## **Beschlussempfehlungen**

zu den im Rahmen der **frühzeitigen Behördenbeteiligung** nach § 4 Abs. 1 BauGB zu **der 6. Flächennutzungsplanänderung und dem Bebauungsplan Nr. 8 der Gemeinde Damlos** eingegangenen Stellungnahmen:

**14 Bürger 2 (Hof, Sebent) – vom 04.03.2018 / 07.03.2018**

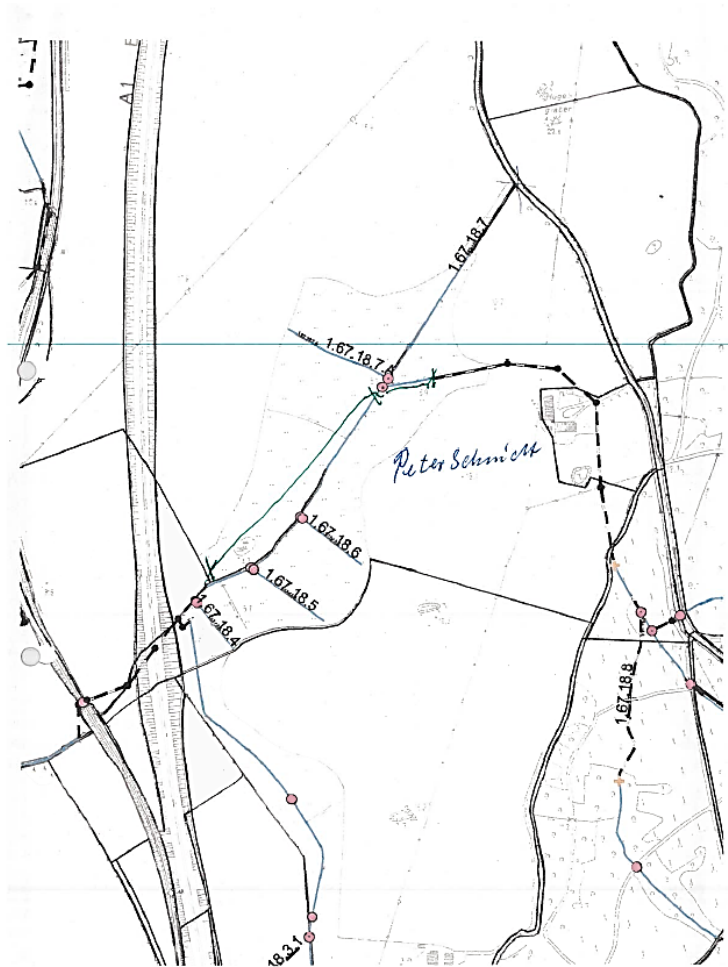
1992 wurden die Klärteiche am Ortsausgang Damlos gebaut und die Klärleistung reichte bis dahin aus. 10 Jahre später wurde das erste Neubaugebiet „Steinkamp“ mit 16 Häusern erschlossen. Einige Jahre später kam das nächste Neubaugebiet „Op de Wurth“ ebenfalls mit 16 Häusern hinzu. Bei der Einleitung der Klärteiche handelt es sich um eine Mischwasserfracht die in den Klärteichen nicht belüftet wird. In welchen zeitlichen Abständen das Schlammvolumen abgefahren wird, entzieht sich meiner Kenntnis.

Bei starken Regenfällen werden Klärschlämme mit ausgetragen, gelangen über den Vorfluter und setzen sich dann im offenen Graben „Bemarkung — Nr. 1.67.18.7, „Bemarkung — Nr. 1.67.18.8 ab.

Weil nach einer gewissen Zeit dann der Fäulnisprozess einsetzt, ist dieser Gestank nicht zu ertragen und nicht hinzunehmen. Ich stelle in Frage, ob die Klärleistung der Klärteiche dann für das neue Baugebiet im Sebeter Weg, mit 15 Häusern, noch ausreicht.

Weiterhin ist zu klären bis zu einer welcher Ausbaugröße (EW) die Klärteiche im wasserrechtlichen Zulassungsbescheid betrieben werden darf. Wurden diesbezüglich schon Berechnungen zu den gesamten Einwohnerwerten erstellt?

Mich würde auch interessieren, wann und wo Proben von den Klärteichen gezogen werden müssen, laut Zulassungsbescheid, bei allen Betriebszuständen, hier wäre die Einsichtnahme in das Betriebstagebuch sehr hilfreich. Die Beantwortung meiner Fragen wird erbeten bis zum 26.03.2018.

*Nach Auskunft des Zweckverband Karkbrook, ist die zusätzliche Einleitung von Schmutz- und Niederschlagswasser in die vorhandene Klärteichanlage nach dem derzeitigen Stand nicht möglich ist, da die Anlage bereits ausgelastet ist. Daher ist eine Erweiterung der Anlage unumgänglich. Hier wird derzeit an möglichen Umsetzungsvarianten gearbeitet. Die übrigen Fragen können nicht im Rahmen des Bauleitplanverfahrens beantwortet werden und sind an den Zweckverband Karkbrook direkt zu stellen.*

*Im Übrigen wird auf die zwischenzeitlich vorgenommenen umfangreichen Abstimmungen zur geplanten und bestehenden Entwässerungssituation verwiesen.*

*Im Ergebnis wird nun eine neue Schmutzwasserleitung im Sebenter Weg, abgehend vom Plangebiet in Richtung Norden bis zum vorhandenen Klärteich des Zweckverband Karkbrook westlich der Hausnummer 38 verlegt. Das zusätzlich anfallende Schmutzwasser aus dem Plangebiet wird darüber zukünftig ebenfalls abgeleitet.*

*Das zusätzlich anfallende Niederschlagswasser im Plangebiet wird gesammelt und einem neu anzulegenden Regenrückhaltebecken nordöstlich des Plangebiet zugeleitet. Von dort aus wird das Niederschlagswasser gereinigt und gedrosselt auf den landwirtschaftlichen Abfluss von 1,2 l/(sxha) dem Verbandsgewässer Nr.1.67.18.9. nördlich des Plangebietes zugeführt.*

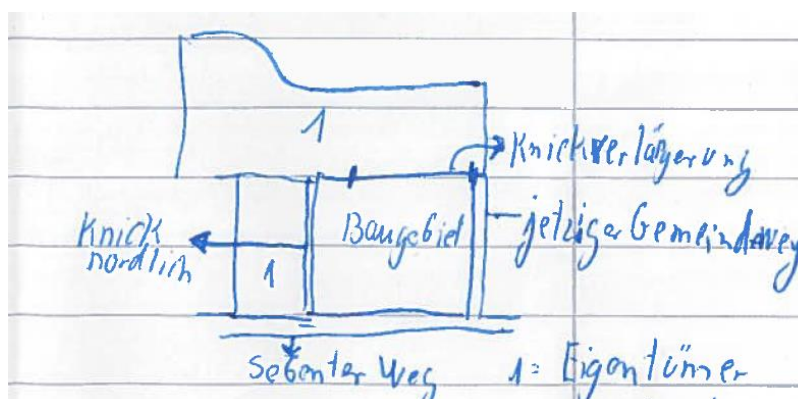
15.1.3 Knickverlängerung :

- Knick 5 m vor der Grenze anlegen, da sonst Schatten ab 13Uhr
- Durch neue Eigentümer evtl Bioabfälle hinter dem Knick lagern (Auf unserem Grundstück)

*Die Anregung wird nicht berücksichtigt. Der bestehende Knick wird nach Südosten verlängert. Ein Versprung um 5 m ist naturschutzfachlich und gestalterisch nicht sinnvoll. Die gesetzlichen Knickschutzbestimmungen sind einzuhalten. Von einer grundsätzlichen Lagerung von Bioabfällen im Bereich des Knicks kann nicht ausgegangen werden bzw. ist derartiges nicht im Bauleitplanverfahren regelbar.*
